5278

Resolució de la directora general d'Harmonització Urbanística i Avaluació Ambiental per la qual es formula la declaració d'impacte ambiental del projecte de substitució del col·lector de sortida de la depuradora de Muro-Can Picafort i del projecte de reparació del col·lector per gravetat d'aigües residuals des de Can Picafort a la EBAR de Ses Salines (exp. 15A/2025)

DECLARACIÓ D'IMPACTE AMBIENTAL

Figura 4. L'actuació projectada (línia vermella) es troba majoritàriament en una zona ARIP (groc). La resta del tram transcorre a la zona limítrof entre ARIP i ANEI. La zona d'entrada a l'EDAR es troba a ANEI.

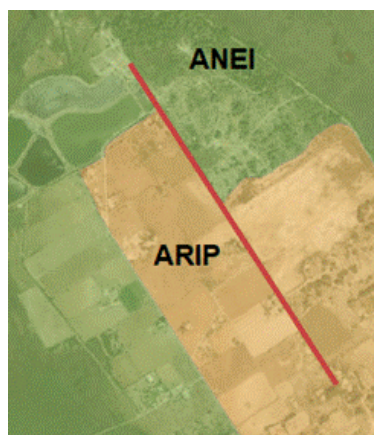
Així mateix, els límits de la zona ANEI de la figura 4 a l'àmbit de l'actuació, coincideixen quasi completament amb els límits de la **ZEPA** autonòmica S'Albufera de Mallorca, ES0000038.

Encara que el projecte es desenvolupi en part en **ZEPA** (aproximadament 540 metres), en tractar-se d'un camí públic amb ús rellevant, no es preveuen afeccions a aquest espai.
